Krycí list ZBV

II/605 a III/2365 Beroun, rekonstrukce silnic - zbývající úsek

Dopravní značení

Číslo ZBV:

Přílohy: SituaceADSUM, spol. s.r.o.
Havlíčková 923
273 51 Unhošť**Stanovisko k trvalému dopravnímu značení v rámci stavby "II/605 a III/2365 Beroun
rekonstrukce - zbývajících úsek, SO 161 - Dopravní značení 6/2023"**

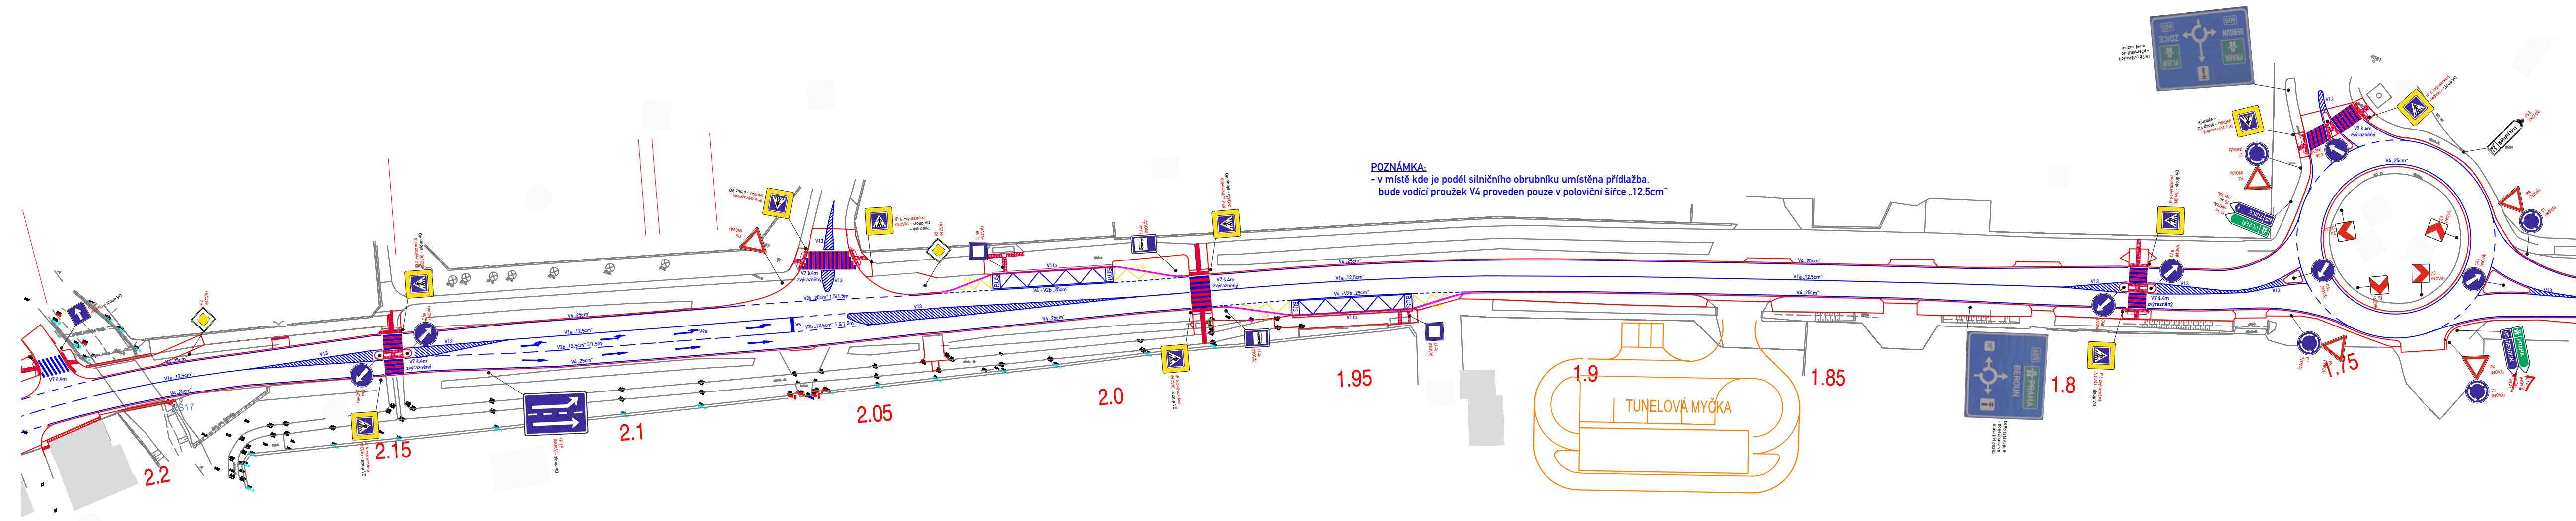
s návrhem umístění svislého a vodorovného dopravního značení při výše uvedené stavbě, viz. příloha.

POZNÁMKA:
- v místě kde je podél silničního obrubníku umístěna příložka,
bude vodící proužek V4 proveden pouze v polovině šířce „12,5cm“

Přílohy: SituaceADSUM, spol. s.r.o.
Havlíčkova 923
273 51 Unhošť**Stanovisko k trvalému dopravnímu značení v rámci stavby "II/605 a III/2365 Beroun
rekonstrukce - zbývající úsek, SO 161 - Dopravní značení 10/2023"**

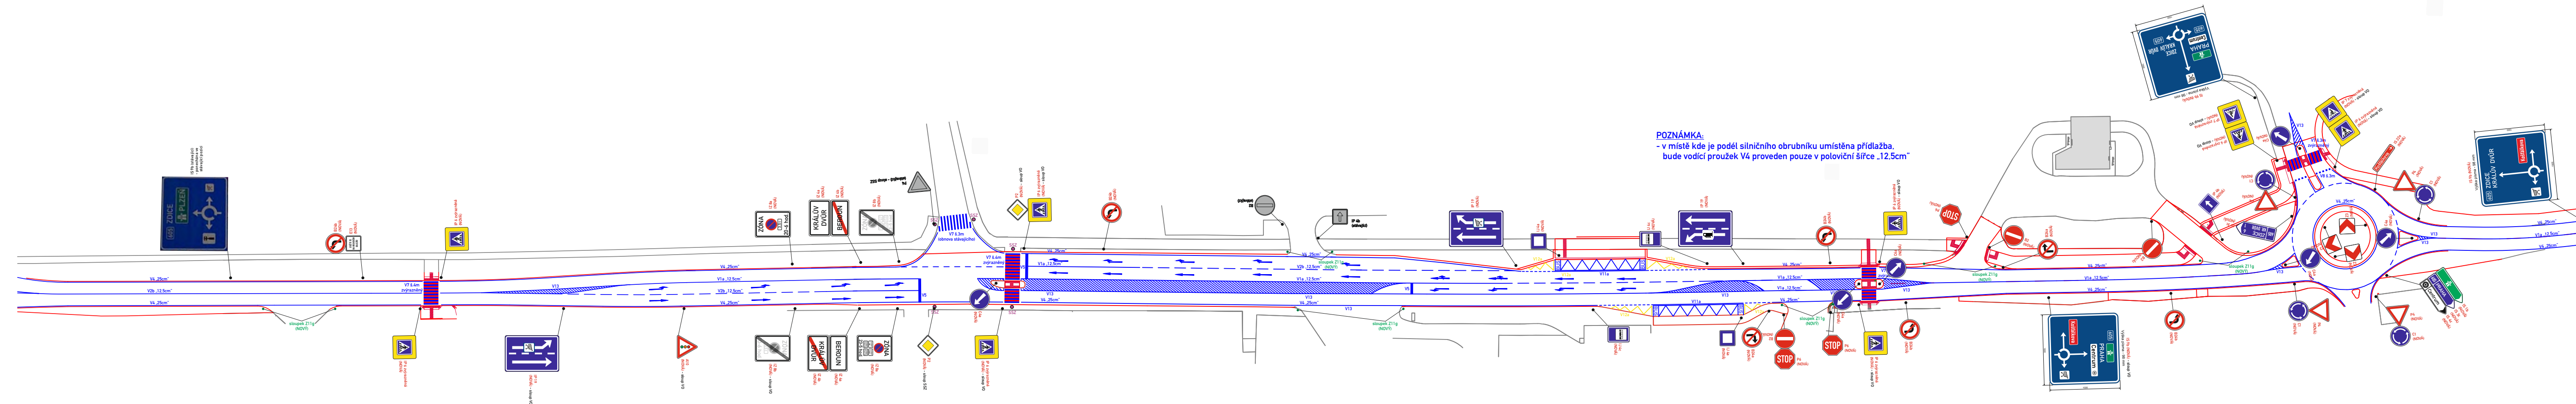
s návrhem umístění svislého a vodorovného dopravního značení při výše uvedené stavbě, viz. příloha.

POZNÁMKA:
 - v místě kde je podél silničního obrubníku umístěna přídlažba
 bude vodič proužek V4 proveden pouze v poloviční šířce .12,5cm"
